Návrh Zásadních připomínek MČ Praha 10 k návrhu Metropolitního plánu

01. Zásadní připomínky k textové části Metropolitního plánu

02. Zásadní připomínky k souladu s Generelem veřejných prostranství Prahy 10

2.20 Náměstí - Vršovická x Petrohradská

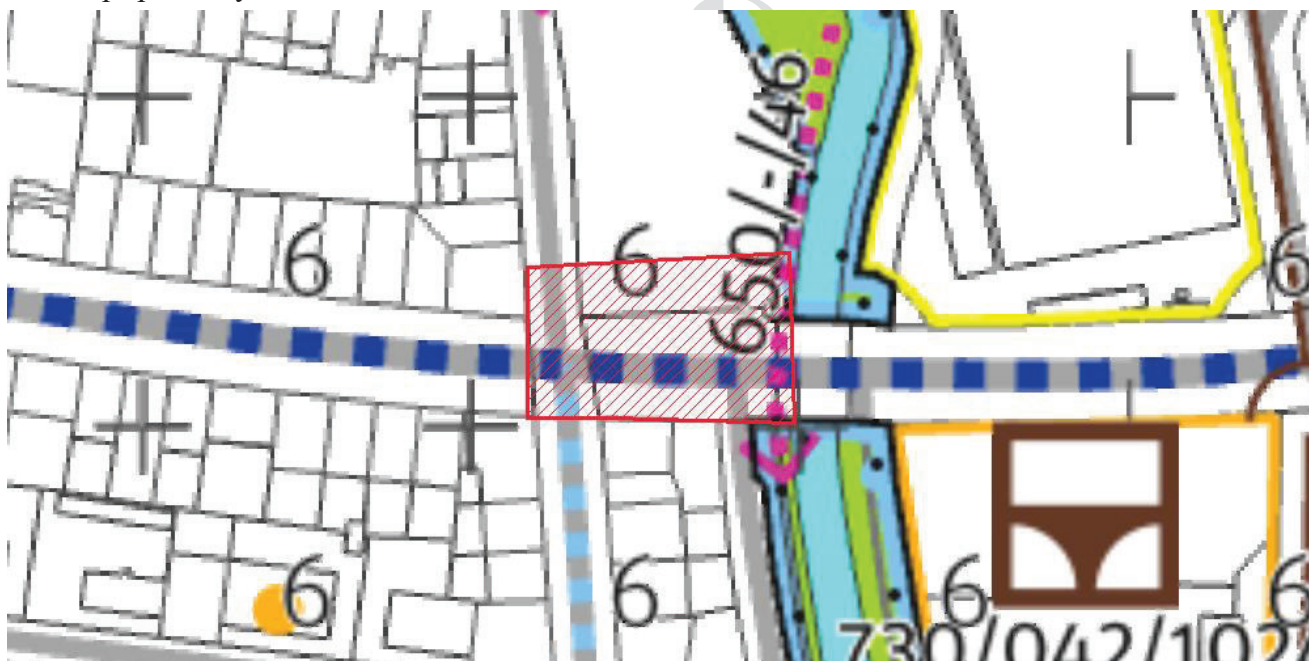
Text vyjádření: Požadujeme ve vymezené ploše zakreslit náměstí vymezené plochou.

Text zdůvodnění: Dle Generelu veřejných prostranství Prahy 10 (2016, dále jen "GVP") je tato plocha definována jakožto veřejné prostranství lokálního významu - kamenné. Celá plocha se nachází v majetku HMP. Viz přílohu a celý dokument GVP:
<https://drive.google.com/drive/folders/1AgcRGy0aQRNE65BzeWywC7mV0cjZTn81?usp=sharing>.

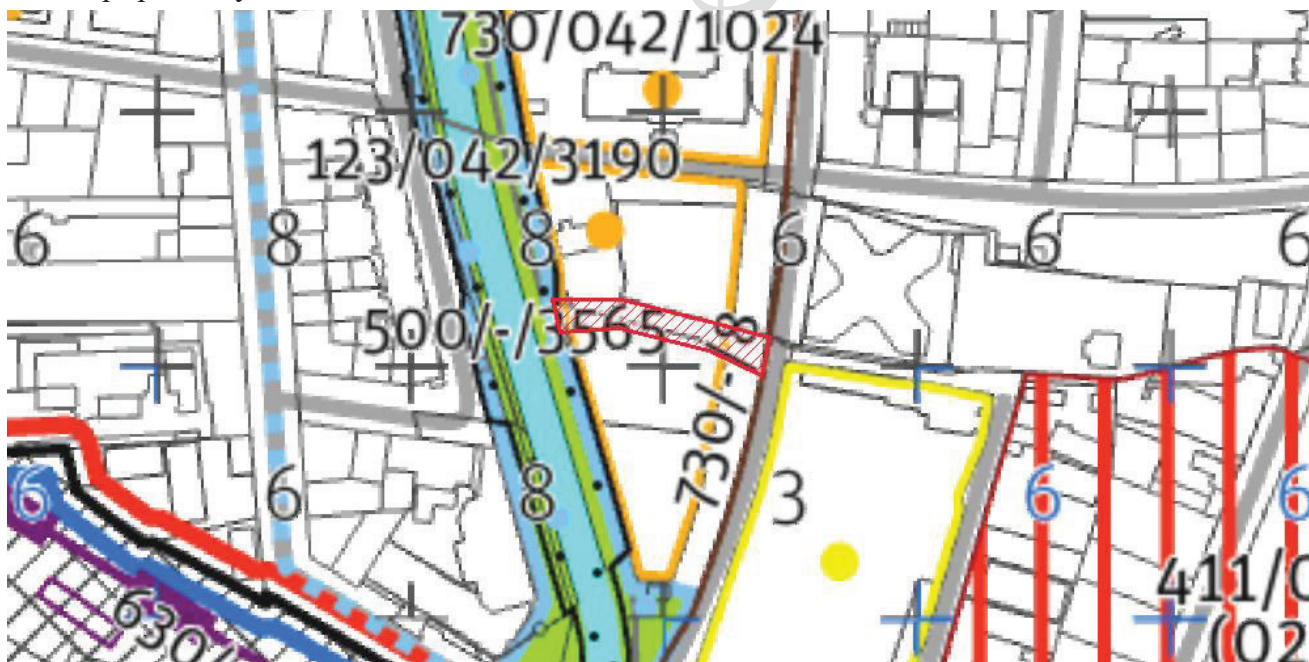
Text vyjádření: Požadujeme ve vymezené ploše zakreslit pěší propojení dvou bodů zajišťující návaznost ulice Pod Altánem na Drážní promenádu.

Text zdůvodnění: Dle Generelu veřejných prostranství Prahy 10 (2016, dále jen "GVP") je tímto blokem navrženo spojení čtvrtěového významu – zelené. Propojení částečně vede přes pozemky parc. č. 324/1, 324/2, 324/4, 324/6 v k. ú. Strašnice, které nabyde HMP. Toto propojení je trasované (vedení určeno osou). Viz přílohu a celý dokument GVP:
<https://drive.google.com/drive/folders/1AgcRGy0aQRNE65BzeWywC7mV0cjZTn81?usp=sharing>.

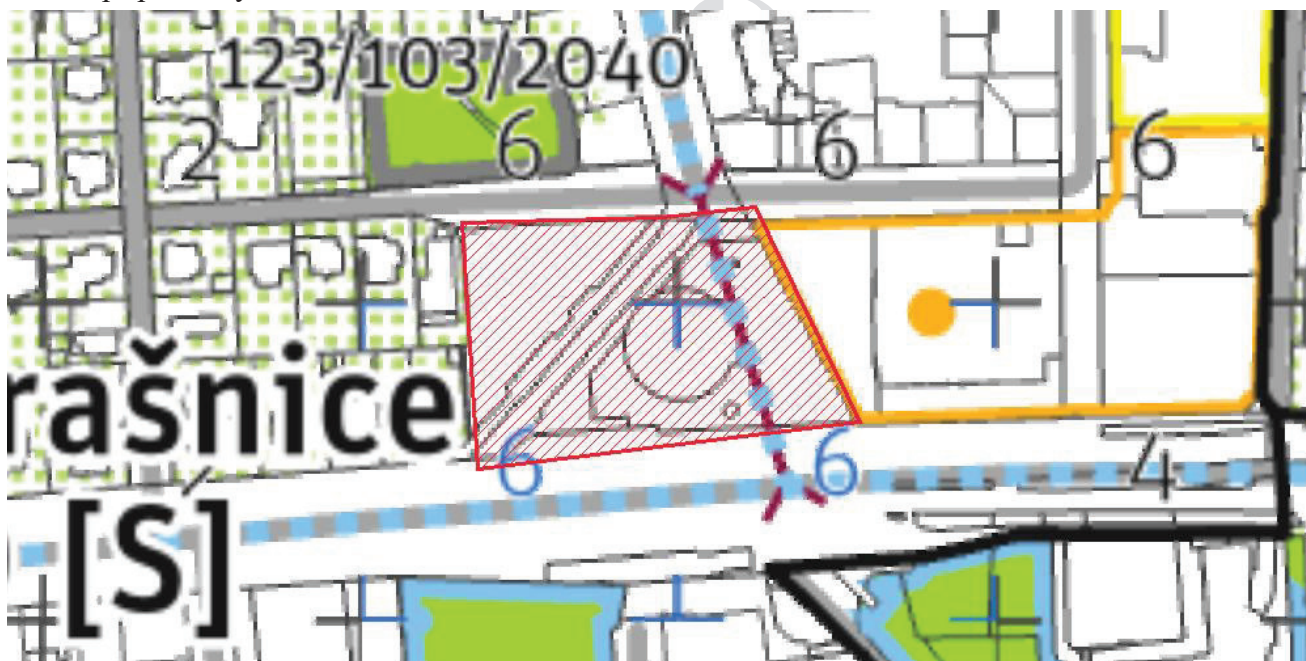
Připomínkové prvky: rozmezí podlažnosti 15 10–15 RNP max. 50 m

Text vyjádření: Pozitivně hodnotíme přidání nové kategorie rozmezí podlažnosti 10-15 RNP a spolu s ním i změnu všech ploch výškové regulace ve správním území Prahy 10, které byly do této nové kategorie přesunuty z původního rozmezí podlažnosti 13-21 RNP.
